# 浜岡原子力発電所 敷地ごとに震源を特定して策定する地震動に係る コメント回答等について

2022年3月7日

# 2021年7月16日 第992回審査会合及び

# 2021年12月17日 第1020回審査会合コメント及び回答概要一覧

<1.2 地震動評価結果に考慮された保守性の確認及び「増幅方向」に位置する背景領域の小断層による影響の確認（概要）>  
**「増幅方向」に位置する背景領域の小断層による影響の確認**  
 (地震動評価結果)

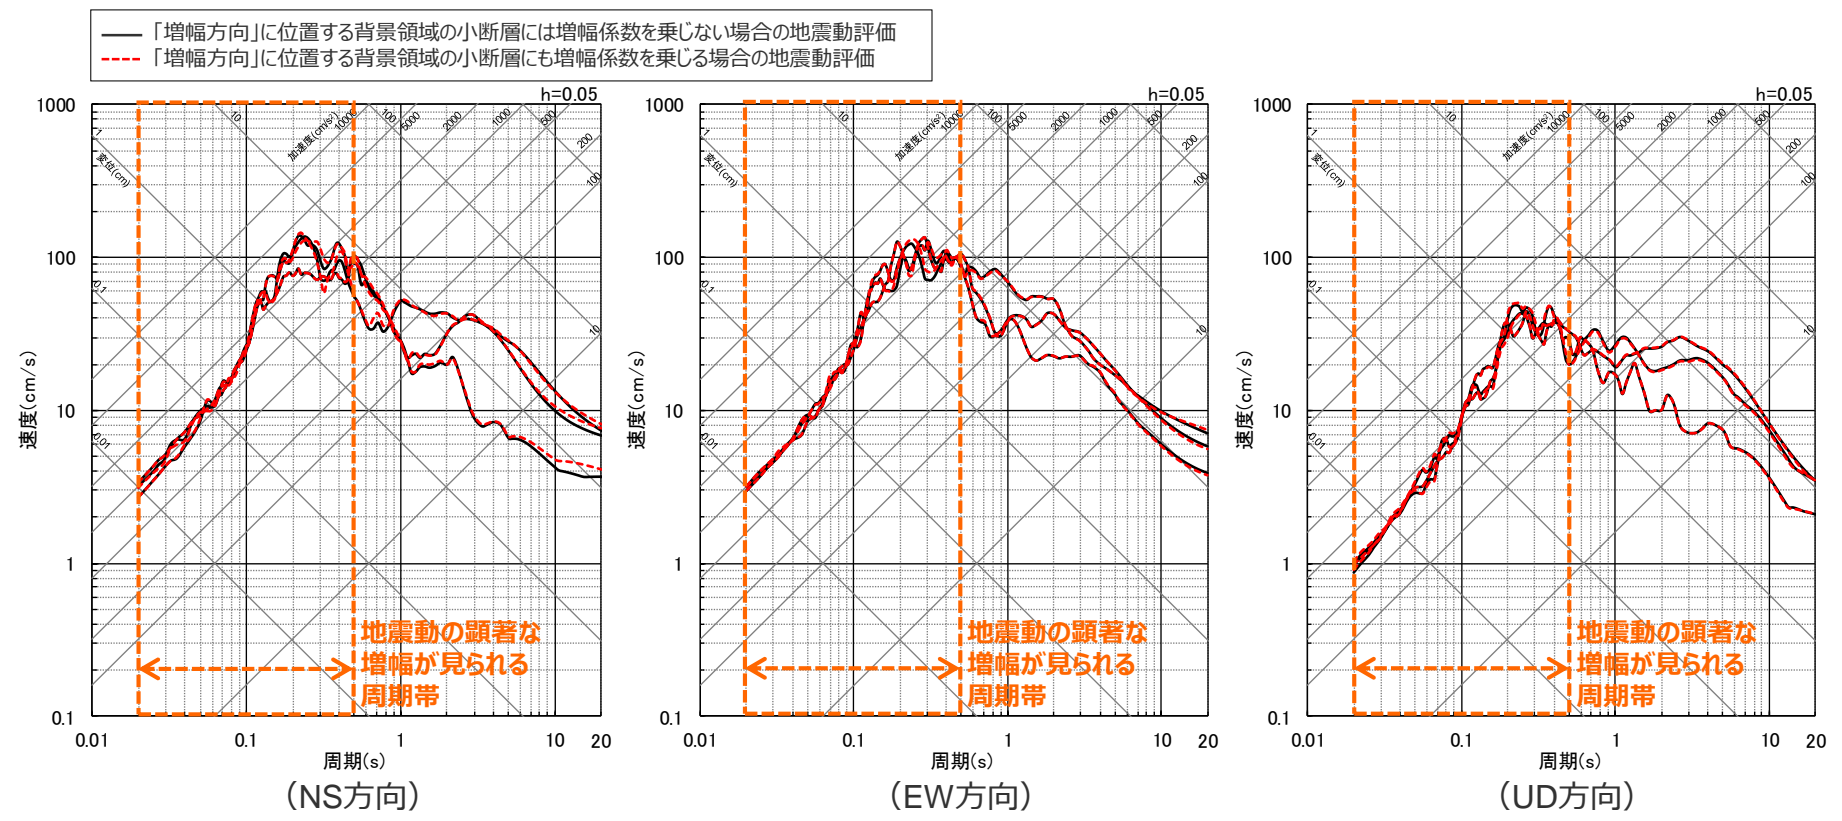
- 基準地震動に選定されるものは少し慎重に判断したいと考えている。海洋プレート内地震の地震動の顕著な増幅を考慮する地震動評価については、「増幅方向」に位置する背景領域の小断層にも増幅係数を乗じる場合の影響がフーリエスペクトル比で若干ではあるが見られる。そこで、海洋プレート内地震について、プレート間地震などの他の地震動評価結果に包絡されるのであれば必要ないが、基準地震動に選定される地震動であれば、より安全側に「増幅方向」に位置する背景領域にも増幅係数を乗じたものを採用していただきたい。

- 第992回審査会資料1-1のp.62を見ると、海洋プレート内地震の地震動評価結果は他のタイプの地震動評価結果を一部周期帯で上回るものがあるので、海洋プレート内地震の全ての震源モデルに対して「増幅方向」に位置する背景領域にも増幅係数を乗じる地震動評価結果を採用していただきたい。

○海洋プレート内地震の基本震源モデル（地震動の顕著な増幅を考慮）について、「増幅方向」の敷地近傍に配置した強震動生成域（強震動生成域1及び強震動生成域2）に加え、「増幅方向」に位置する背景領域の小断層にも増幅係数を乗じる場合の地震動レベルは、地震動の顕著な増幅が見られる周期帯（周期0.5秒以下）において、「増幅方向」に位置する背景領域の小断層には増幅係数を乗じない場合と同程度であり、「増幅方向」に位置する背景領域の小断層による影響は小さく、「増幅方向」の敷地近傍に配置した強震動生成域（強震動生成域1及び強震動生成域2）による影響が支配的であることを確認した。

(Matsubara et al.(2021)のプレート境界と内閣府モデル (最大クラスの地震) の強震断層モデルとの比較)

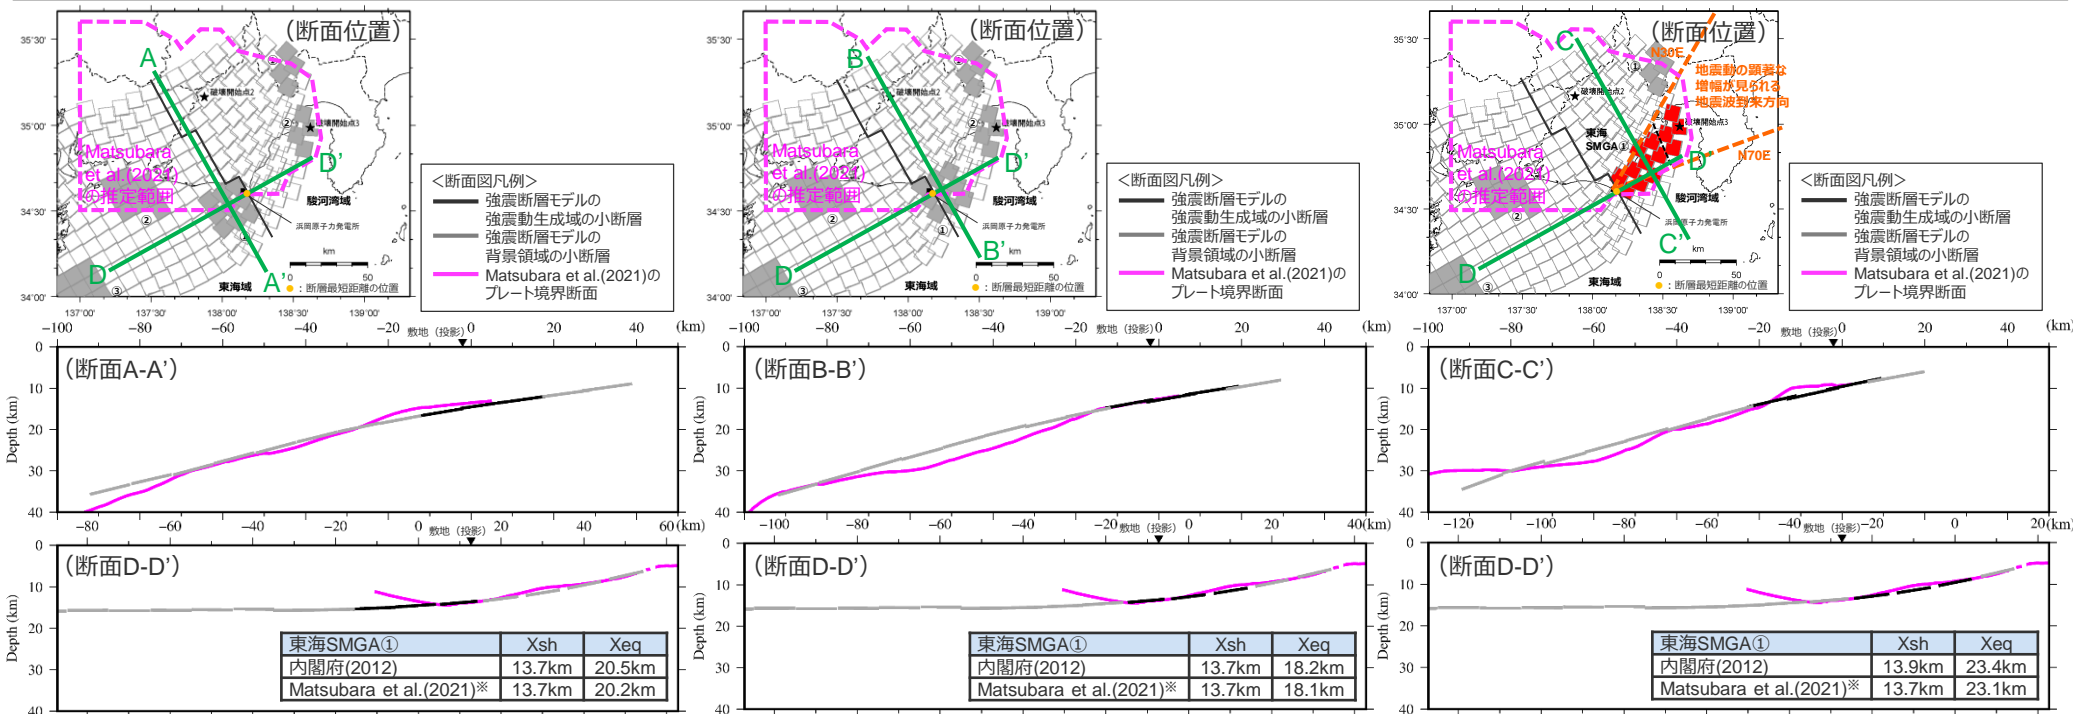
4	駿河トラフ下に沈み込むフィリピン海プレートの形状に関する新たな知見（Matsubara et al.(2021)）について、地震動・津波評価への影響を示すこと。	駿河トラフ下に沈み込むフィリピン海プレートの形状に関する新たな知見（Matsubara et al.(2021)）を踏まえても、地震動評価で用いている内閣府(2012)の最大クラスの地震の断層モデルは適切なモデルであることを確認した。	p.213~

- 内閣府モデル (最大クラスの地震) に基づく強震断層モデルについて、敷地への影響が支配的な東海SMGA①を配置した敷地直下及びその周辺に着目して、Matsubara et al.(2021)のプレート境界と断面比較をすると、敷地からやや離れたMatsubara et al.(2021)が推定結果として示している南端のところでやや違いが見られるものの、地震動評価に影響が大きい敷地直下を中心に両者は概ね整合している。
- 影響確認のための試算として、内閣府モデル (最大クラスの地震) に基づく強震断層モデルをベースにMatsubara et al.(2021)において図示されている範囲のプレート境界深さを反映し、敷地への影響が支配的な東海SMGA①の断層最短距離Xsh及び等価震源距離Xeqを算定した結果、いずれも内閣府モデル (最大クラスの地震) に基づく強震断層モデルと概ね同等となっている。
